Dérogations mineures 115, rue des Gouverneurs

115, rue des Gouverneurs
District Saint-Germain

Dérogation mineure

Références : Plans préparés par Martin Bisson, architecte, en date du 19 juin 2020

Implantation prévue au PPCMOI

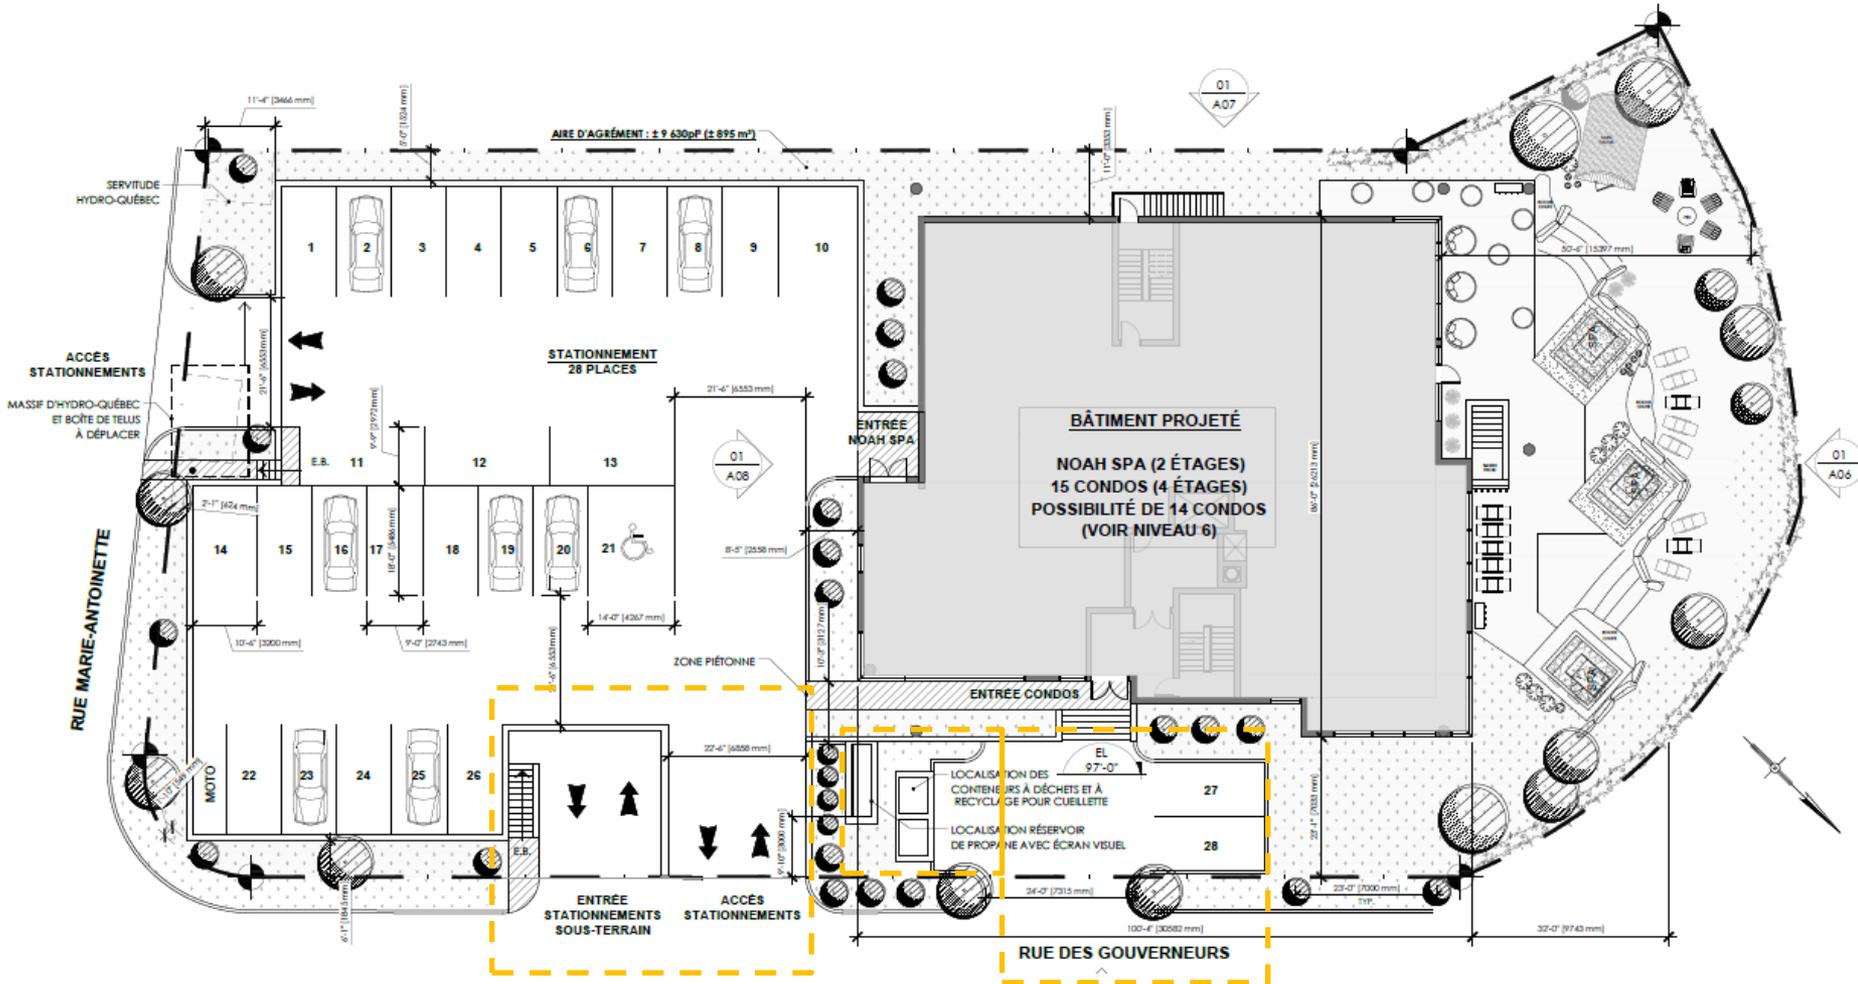
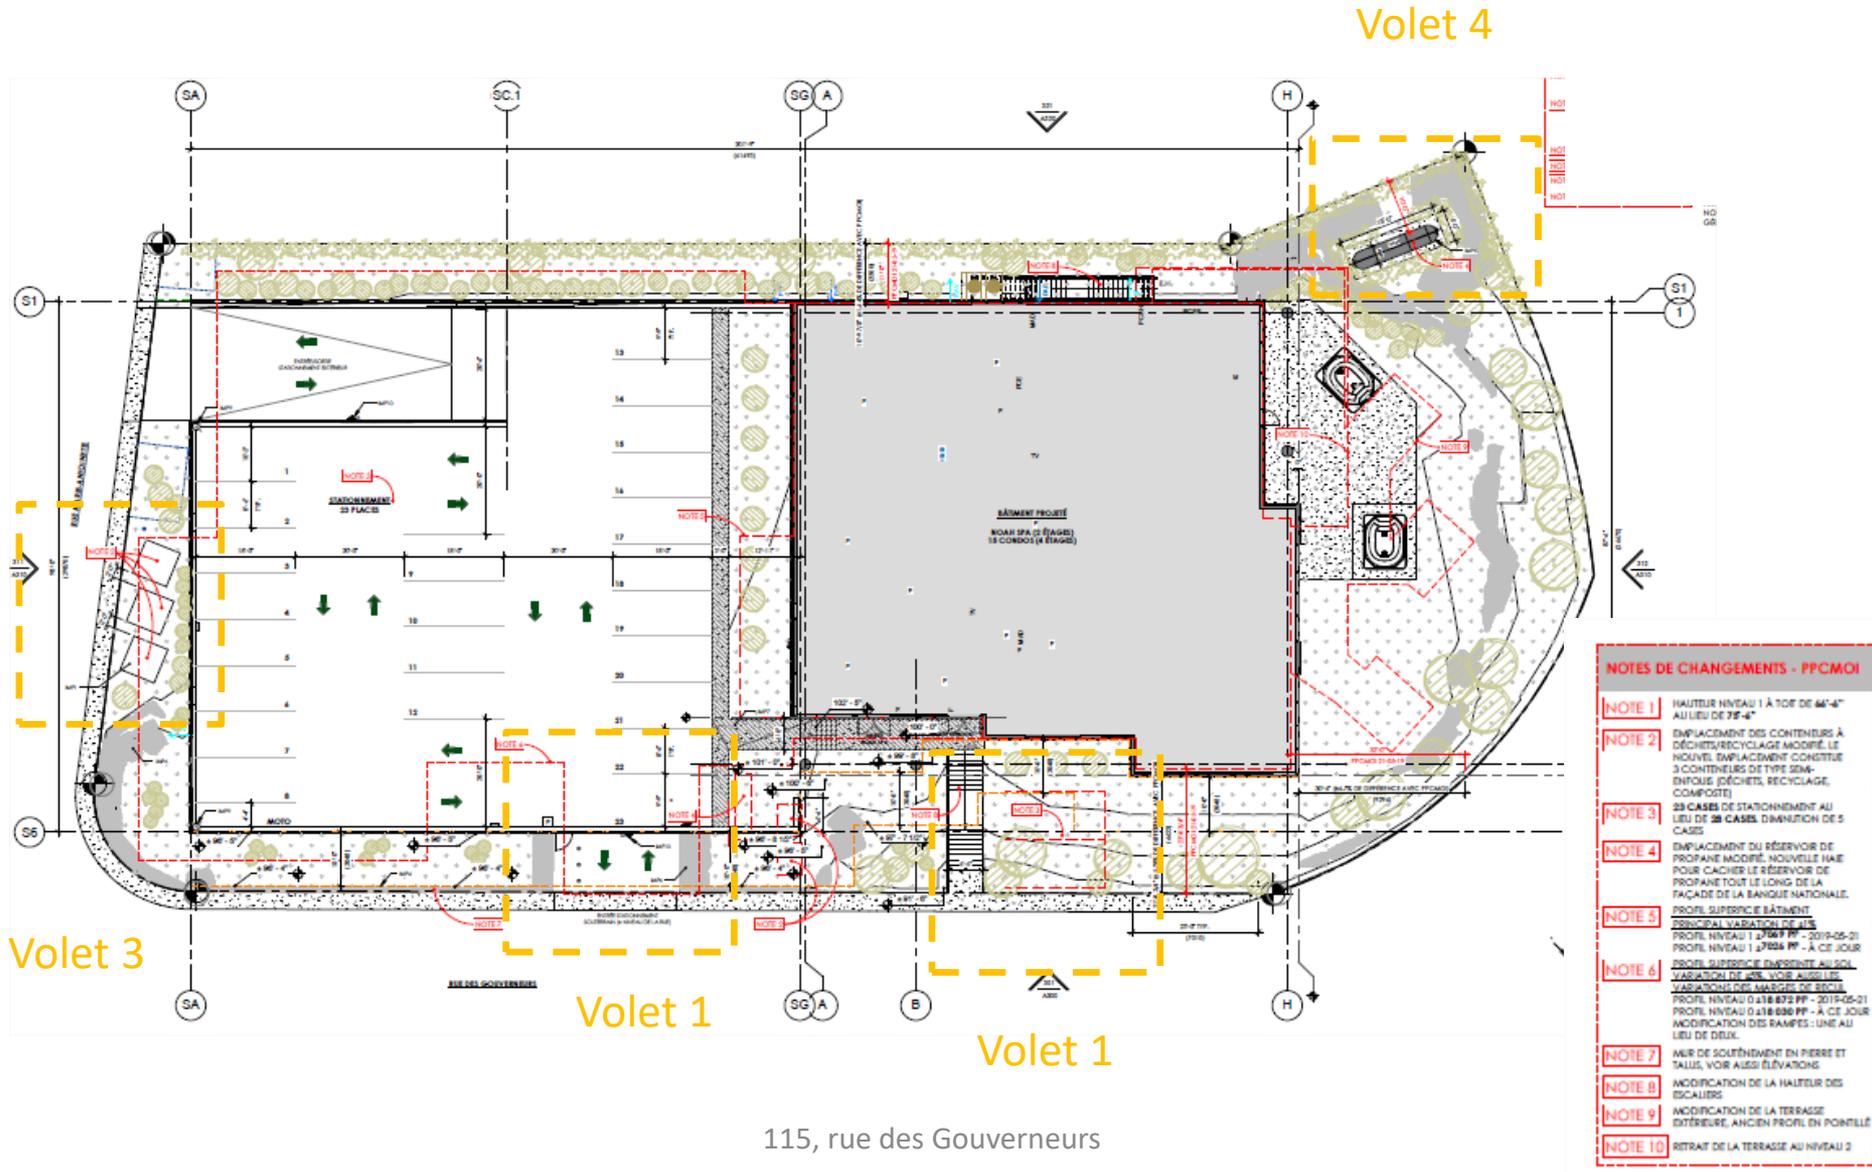
Réduction du nombre de rampes d'accès (éliminer deux rampes d'accès côté nord-est (rue des Gouverneurs), une pour accéder à l'aire des stationnements numéros 27-28 et l'autre pour accéder aux cases de stationnement du spa) alors qu'aucune variation n'est permise au PPCMOI à ce sujet.

Réduction du nombre de cases de stationnement de **5 cases** plutôt que de **4 cases**, tel que prévue dans les variations du PPCMOI.

Permettre la localisation des conteneurs le long de la rue Marie-Antoinette plutôt que le long de la rue des Gouverneurs.

Permettre la localisation du réservoir de propane le long du boulevard René-Lepage plutôt que le long de la rue des Gouverneurs.

Permettre la construction d'un mur de soutènement en pierre **(hauteur excédentaire de 0,5 mètre)** en cour avant et en cour avant secondaire d'une hauteur de 1,7 mètre alors que le Règlement de zonage 820-2014, au tableau 262.A, permet une hauteur maximale de 1,2 mètre.

Condition : ajout de végétation suffisante tel que sur le plan d'implantation soumis en appui à la demande de dérogations, réalisé par Martin Bisson, architecte, afin de dissimuler les murs de soutènement, le stationnement étagé et le réservoir de propane.

Volet 10 : Modification hauteur escalier entrée principale

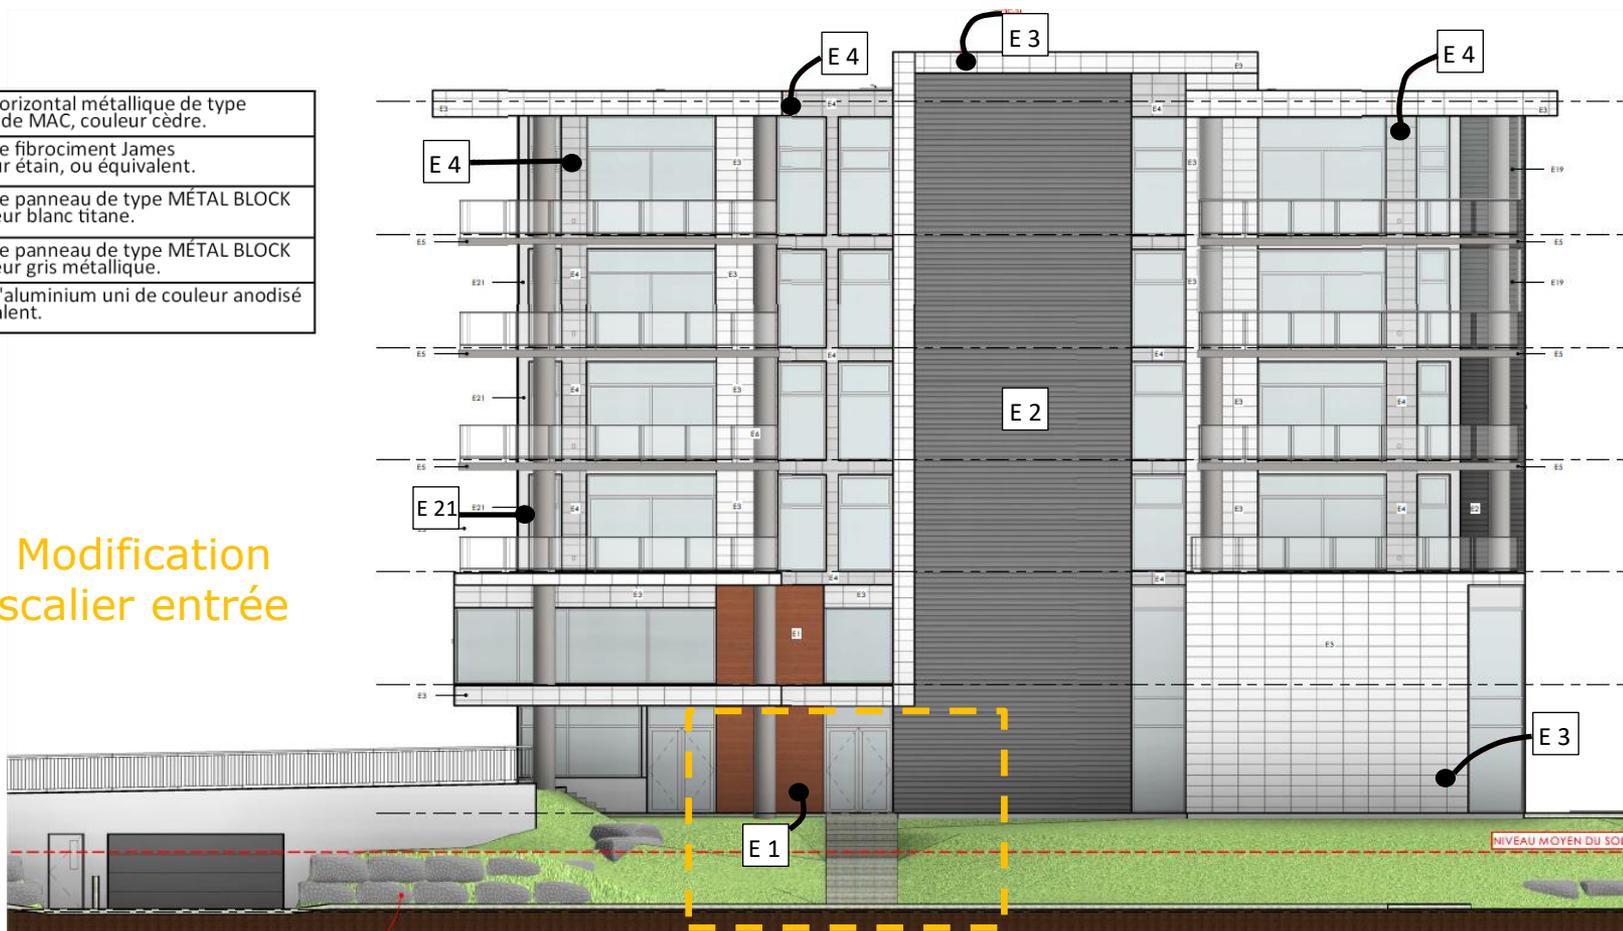
Permettre une variation de la hauteur de l'escalier extérieur sud-ouest (issue) et de l'escalier nord-est (accès spa).

Escalier	Hauteur PPCMOI	Hauteur demandée
Sud-ouest	2,7 mètres	4,5 mètres
Nord-est	0,9 mètre	2,6 mètres

Volet 9 : retrait de la terrasse

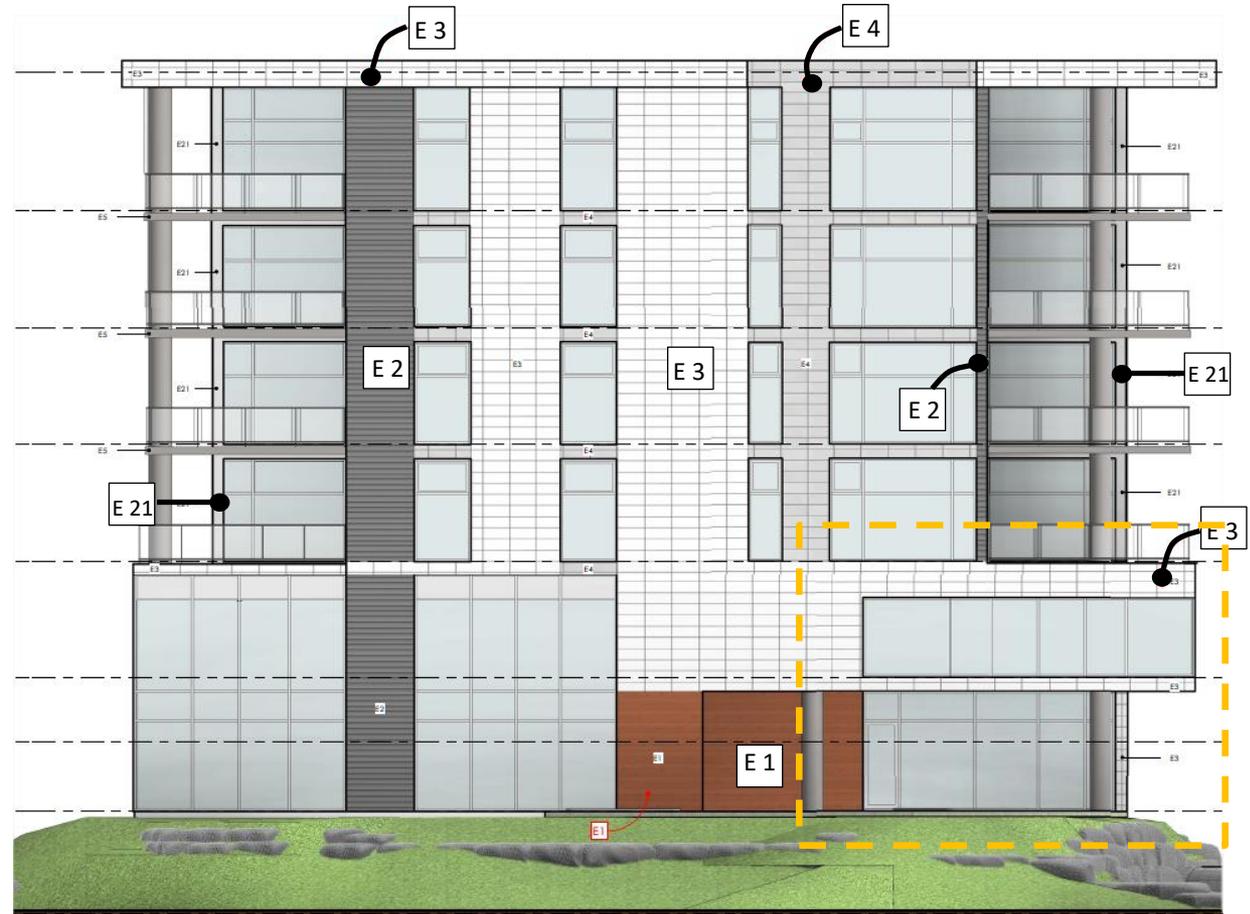
Retrait de la terrasse extérieure niveau 2 du côté nord-ouest (vers le fleuve) pour des raisons financières.
